改善箇所説明図

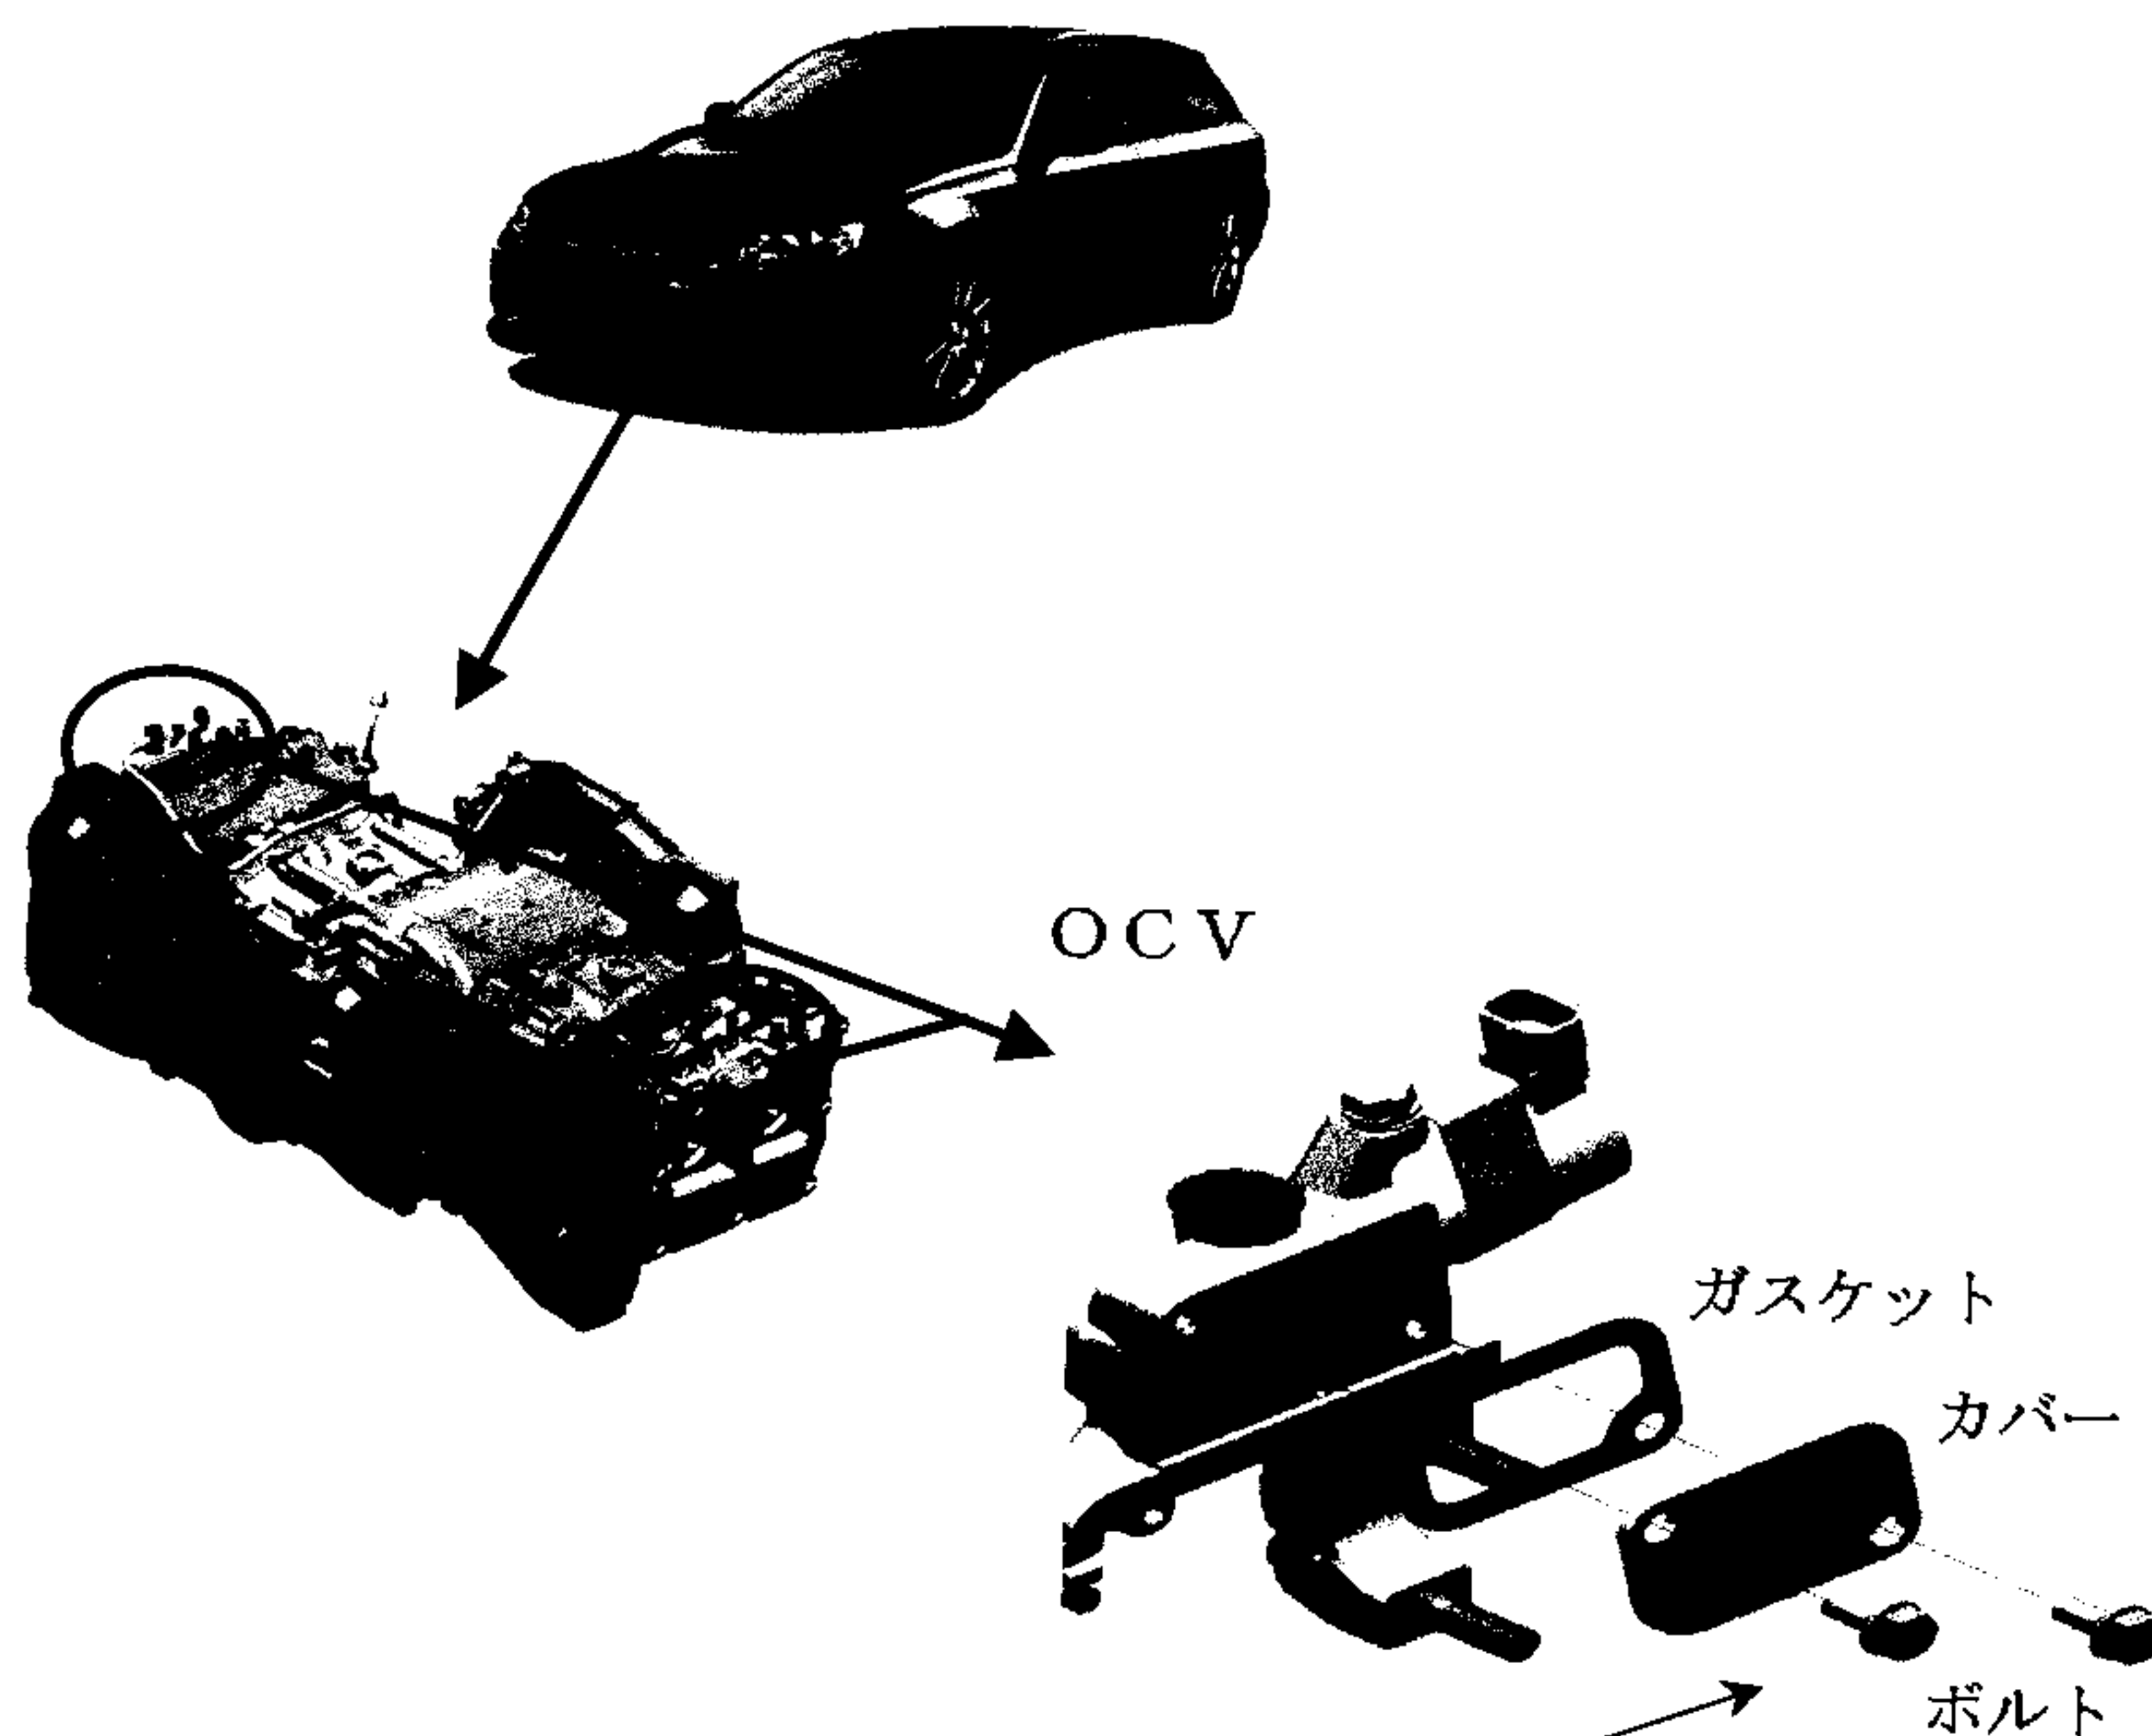
基準不適合発生箇所

ターボチャージャー付手動変速機車両において、エンジン吸気バルブ開閉タイミングを油圧で制御するためのオイルコントロールバルブ(OCV)のカバー締付ボルトの軸力が低いため、高負荷高回転を継続して使用した場合、エンジン内部の負圧が増大し、OCVのガスケットの変形により当該ボルトの軸力が更に低下することがある。そのため、当該ボルトが緩みエンジンオイルが漏れ、最悪の場合、火災に至るおそれがある。

改善内容

全車両、当該ボルトを増し締めする。

識別

オイルレベルゲージをエンジンに止めるボルトに白ペイントを塗布する。
